RIP.271.14.2021

ODPOWIEDŹ NA WNIOSKI O WYJAŚNIENIE TREŚCI SWZ

Dotyczy: postępowania o udzielenie zamówienia publicznego, prowadzonego w trybie podstawowym na roboty budowlane pn. „Zagospodarowanie turystyczne jezior w Pełczycach – budowa mostu wraz z infrastrukturą przy ul. Jeziornej”

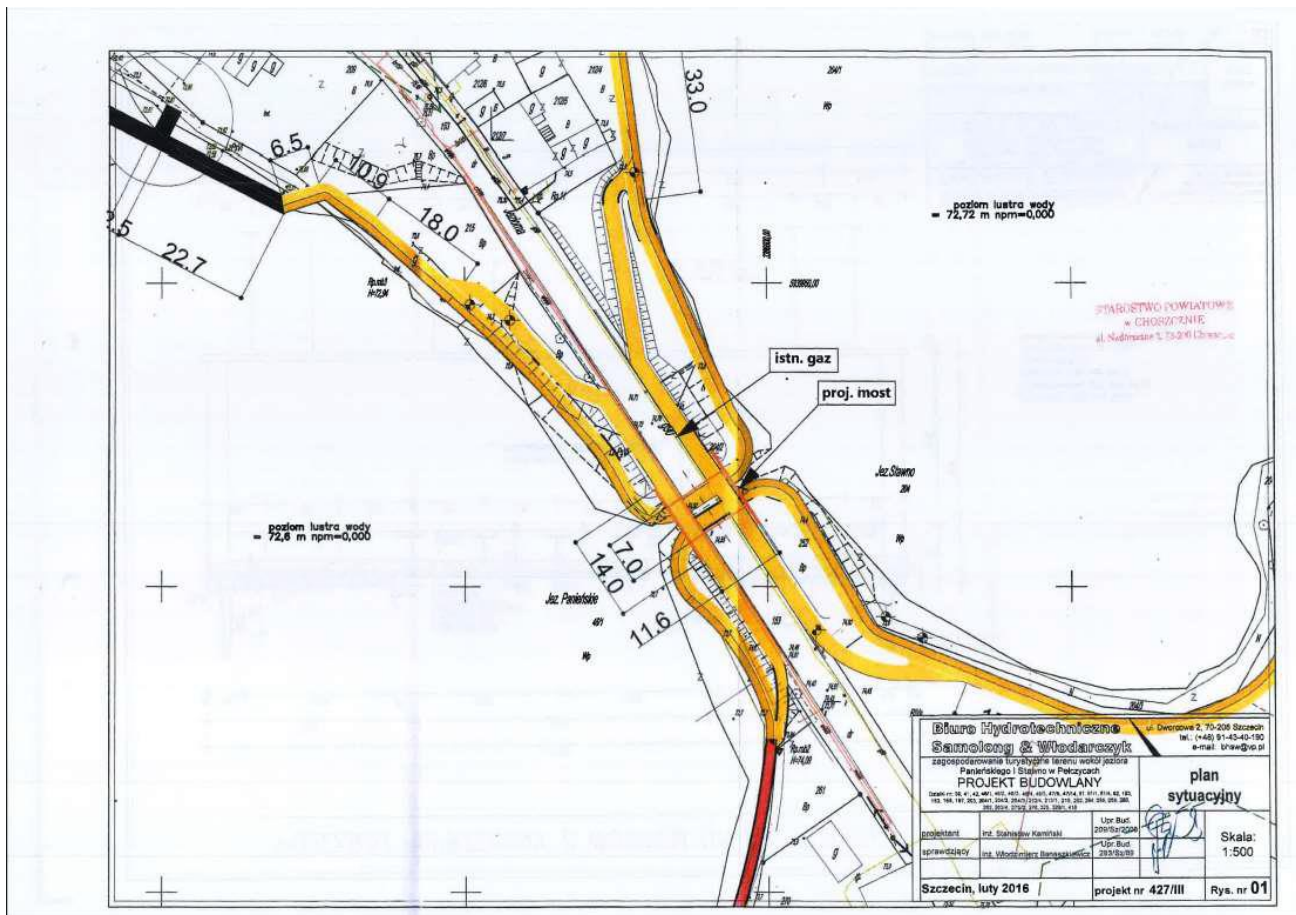
Prosimy o uzupełnienie rysunku 01 Projektu budowlanego mostu o legendę. Prosimy o wyjaśnienie co oznacza gruba linia pomarańczowa, żółta i czerwona.

Rysunek nr 1 został sporządzony przez projektantów, na rysunku został wskazany zakres i granice robót, linie na projekcie wskazują obiekty do budowy/przebudowy oraz media.
